Dokumentnummer: 22/8305-31

Gnr. 149 bnr. 573 - om avkjørsel til eiendommen

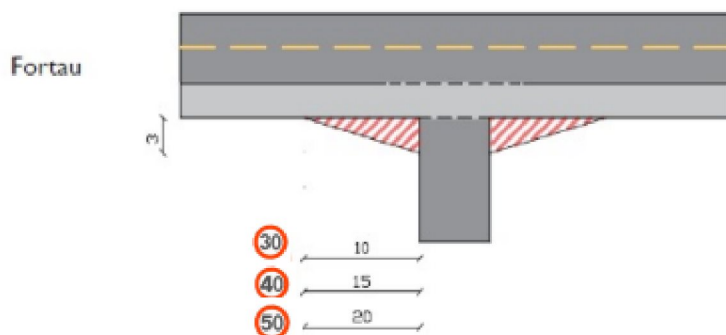
«Det bes sendt inn nytt revidert målsatt situasjonskart som viser følgende.

- Regulert avkjørsel skal vise inn/utkjørsel pil.
- Frisikt skal beregnes fra innerkant fortau. Se utklipp.

- Rabatt mot fortau skal i sin helhet anlegges på egen eiendom
- Varelevering? Manøvrering av for lastebil?»

-Dere må derfor sende inn revidert situasjonsplan med de opplysningene som samferdselssektoren etterlyser.
